Mission régionale d'autorité environnementale
ÎLE-DE-FRANCE

**Avis délibéré
sur le projet d'ensemble immobilier mixte « Keys »
à Colombes et Gennevilliers (92)**

N° APJIF-2024-038
du 26/06/2024

Illustration 6 : Un site extrêmement bruyant, carte de bruit cumulé Lden
(source : Bruitparif)

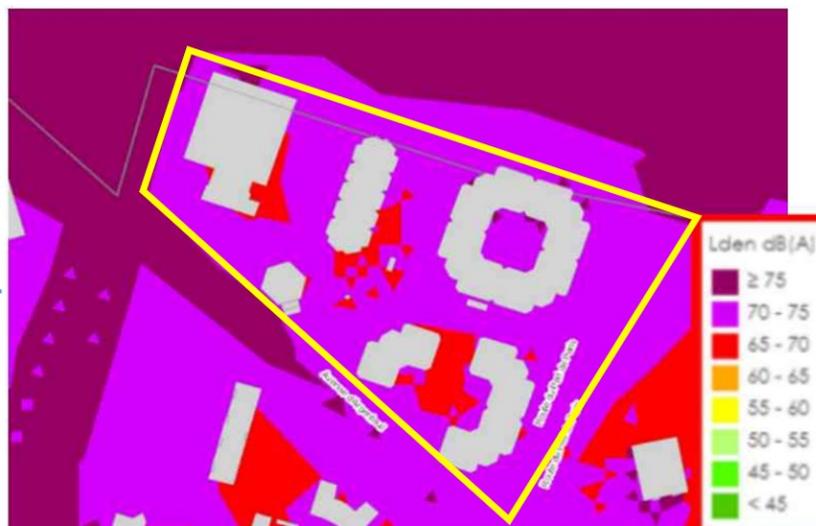
Le parc technologique des Fossés-Jean est très exposé aux nuisances sonores induites par les infrastructures de transport terrestre qui encerclent l'ensemble du site (autoroute A86, voie ferrée, route du Port, avenue de Stalingrad). Selon les cartes stratégiques de bruit présentées par Bruitparif, l'ensemble du site du projet est soumis à des niveaux de bruit cumulé maximum Lden (niveau de bruit moyen au cours de la journée) dépassant les 70 dB(A).

L'état des lieux de l'environnement sonore est précisé par un second rapport acoustique annexé à la présente étude d'impact (annexe n° 6). De nouvelles mesures ont été réalisées du 28 au 29 novembre 2023 sur quatre emplacements par un nouveau bureau d'études. Trois des quatre points de mesures ont été effectués sur une période de 24 heures. Les niveaux sonores mesurés sur le site varient de 64,5 dB(A) (LAeq) à 73,5 dB(A) (LAeq) en période diurne. Elles varient de 61,5 dB(A) (LAeq) à 70,5 dB(A) (LAeq) en période nocturne.

Le point de mesure n° 4 est situé à proximité de la voie de chemin de fer et de l'autoroute A86. Les niveaux sonores ont été mesurés sur une période de six heures, entre 13 h et 19 h. Les mesures révèlent un niveau sonore de 64,5 dB(A) (LAeq). Selon les cartes de bruit, l'emplacement du capteur se situe dans une zone de forte nuisance, entre 70 dB(A) et 75 dB(A). Cette mesure semble peu représentative au regard des cartes

Bruitparif et des paramètres environnementaux choisis (laps de temps court, une seule mesure, période creuse).

Compte tenu des éléments portés à la connaissance de l'Autorité environnementale, l'aménagement prévu du secteur du projet (phases 1 et 2) conduira à exposer de nombreux futurs habitants et usagers à des pollutions sonores et atmosphériques d'un niveau élevé à très élevé. En conséquence, le bien fondé du projet doit être questionné.

- revoir profondément le projet pour qu'il n'expose pas davantage d'habitants et d'usagers à des pollutions et nuisances ayant un impact élevé à très élevé sur la santé ;

- dans le dossier révisé à présenter à l'Autorité environnementale, préciser les niveaux de bruit attendus dans les logements fenêtres ouvertes et dans les espaces extérieurs ;

- retenir les valeurs-guides de l'OMS comme référence pour la prise en compte des effets néfastes du bruit sur la santé et définir en conséquence des mesures supplémentaires pour éviter ou, à défaut, réduire les impacts sanitaires du projet lié au bruit ;

Illustration 6 bis: Niveaux sonores modélisés à l'état actuel LAeq à 4 m du sol (EI, p. 322)

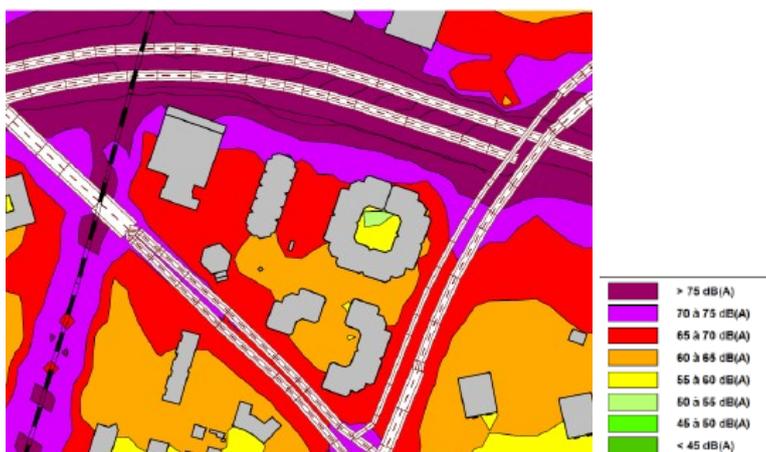
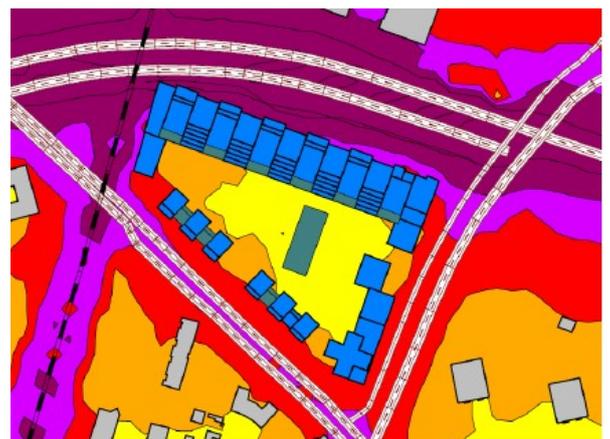
Des modélisations acoustiques ont par ailleurs été réalisées avant et après projet en périodes diurne et nocturne. Elles montrent des niveaux sonores moindres en cœur d'îlot, assurés par le biais de la réalisation d'un front bâti continu de dix étages. Néanmoins, il aurait été apprécié que la modélisation prenne également en compte les hauteurs maximales des bâtiments projetés (36 m). Les modélisations démontrent que les niveaux de bruit augmentent en fonction de la hauteur, et un nombre important de futurs habitants sera au-dessus des quinze mètres modélisés par l'étude (cf figures 8 et 9 ci-après). Par ailleurs, pour l'Autorité environnementale, ces éléments doivent être appréciés en tenant compte du bruit ressenti notamment dans les logements et durant les saisons chaudes où les fenêtres sont souvent ouvertes et pourraient l'être davantage à l'avenir compte tenu du réchauffement climatique.

L'Autorité environnementale rappelle par ailleurs l'observation qu'elle a formulée dans son avis sur les modifications de PLU, relevant que le projet expose « *les populations précaires (travailleurs migrants, occupants des logements locatifs sociaux, étudiants) aux nuisances les plus significatives (front urbain face à l'A86 et aux voies ferrées), ce qui pour elle ne justifie pas et peut être constitutif d'une aggravation des inégalités socio-environnementales de santé* ».

Illustration 8 : Niveaux sonores modélisés à l'état projet LAeq à 15 m du sol (EI, p. 320)

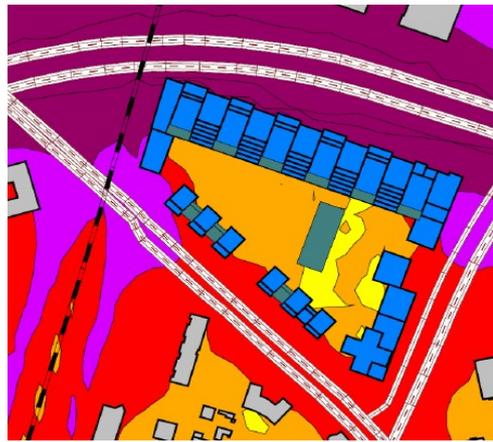
Par ailleurs, l'Autorité environnementale constate que le diagnostic de pollution sonore ne caractérise pas de manière adéquate l'exposition aux bruits ferroviaires. En effet le bruit ferroviaire se présente comme un pic de bruit, rendant sa caractérisation en indicateurs LAeq, Lden et Lnight imparfaite : ces indicateurs lissent les pics de bruit car ils sont basés sur des calculs de moyennes d'énergies sonores.

La caractérisation du bruit ferroviaire a fait l'objet d'une évolution depuis la loi d'orientation des mobilités (LOM), qui a introduit en 2019 la prise en compte des pics de bruit ferroviaire et a amené le Conseil national du bruit à définir dans son avis du 7 juin 2021 un certain nombre de recommandations relatives à la caractérisation du bruit ferroviaire, notamment celle de réaliser un comptage pondéré des événements sonores à l'aide d'indicateurs événementiels. L'Autorité environnementale estime en conséquence que pour les projets implantés sur des parcelles exposées au bruit ferroviaire, une caractérisation en indicateur événementiel (Lamax, Nax, etc.) doit systématiquement être menée, afin de permettre de définir des mesures d'évitement et de réduction des impacts sanitaires adaptés à la typologie du bruit.

- caractériser plus finement les niveaux de bruit auxquels seront exposés les futures habitants et usagers, à l'échelle des îlots exposés aux nuisances sonores routières et ferroviaires, et compte-tenu de la typologie du bruit en intégrant une caractérisation des bruits événementiels liés aux passages de trains ;
- réaliser des mesures sur l'ensemble du projet (phase 1 et 2, y compris les commerces en rez-de-chaussée) et d'analyser ces mesures dans une étude détaillée ;
- déterminer des mesures d'évitement et de réduction en conséquence.
- approfondir l'étude vibratoire pour préciser les incidences obtenues dans la modélisation et pour définir les conditions d'un bon confort de vie dans les bâtiments B et C.

Illustration 9 : Un site exposé aux inondations de la Seine, extrait de la carte des aléas du PPRI (EIE, p. 115)

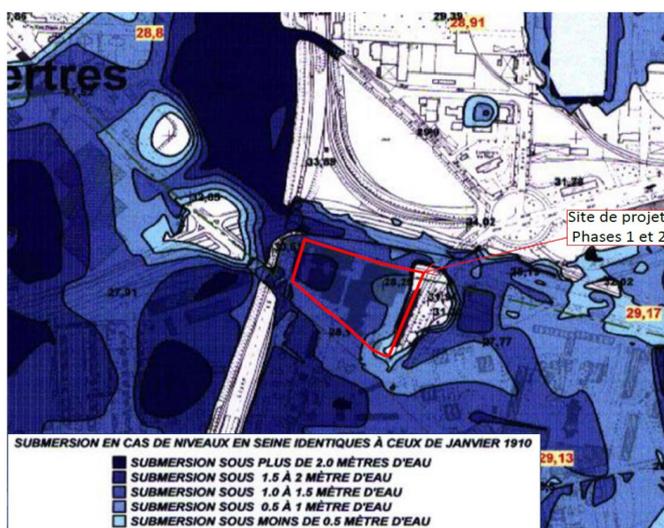
Le secteur du projet, d'un relief peu marqué, est situé au sud-est de la Seine. Il est concerné par un risque fort d'inondation par débordement de la Seine.

L'étude d'impact indique que le périmètre du projet est concerné par la zone C du PPRI, correspondant aux zones urbaines denses (p. 115). Les dispositions du PPRI applicables sont brièvement rappelées dans l'étude d'impact (p. 72). Le règlement de la zone C concerne notamment des dispositions constructives (niveau des planchers des nouvelles constructions au-dessus de la cote de casier⁷ par exemple), l'interdiction des sous-sols pour un usage autre que le stationnement, la conservation des zones d'expansion de crues et l'emprise au sol inférieure à 40 % de l'emprise foncière.

L'étude d'impact présente les résultats de l'étude hydraulique (annexe n° 2) qui a été réalisée afin d'évaluer l'impact du projet en termes de conservation des zones d'expansion de crues (p. 81). La conservation des surfaces et des volumes d'expansion de crue se vérifie par comparaison entre l'état actuel et l'état projeté. En tenant compte des volumes offerts par les parkings souterrains inondables, l'étude conclut que le projet présente « un impact positif sur le bilan des surfaces disponibles à l'expansion des crues par rapport à la situation initiale » (p. 342). Elle souligne toutefois que la compensation n'est pas atteinte pour la tranche 1 de crue définie par l'étude (la tranche située entre 28 NGF⁸ et 28,5 NGF) du fait de la mise à niveau des sols à une cote de 28,1 NGF. Elle précise que ces surfaces et volumes seront compensés par ceux rendus disponibles sur les tranches inférieures (p. 342).

L'Autorité environnementale note que le projet conduit à augmenter de manière significative le nombre de logements situés en zone inondable et donc de personnes exposées à un risque inondation. Au-delà du respect du PPRI, il convient d'évaluer la résilience du projet aux inondations et de déterminer les adaptations nécessaires pour réduire la vulnérabilité des personnes et des biens et faciliter au maximum le retour à la normale⁹.

(8) L'Autorité environnementale recommande d'évaluer la résilience du projet aux inondations et de définir les mesures nécessaires pour réduire la vulnérabilité des personnes et des biens.

La gestion du risque d'inondation en cas de crue de la Seine durant les travaux n'est pas mentionnée dans l'étude d'impact alors que le chantier de la phase 1 est prévu pour une durée d'environ 37 mois. Elle n'apporte aucune précision sur les modalités de suivi des crues et d'évacuation ou de protection de chantier¹⁰.

(9) L'Autorité environnementale recommande de préciser la prise en compte du risque d'inondation pendant la phase chantier pour l'ensemble du projet (phase 1 et phase 2).
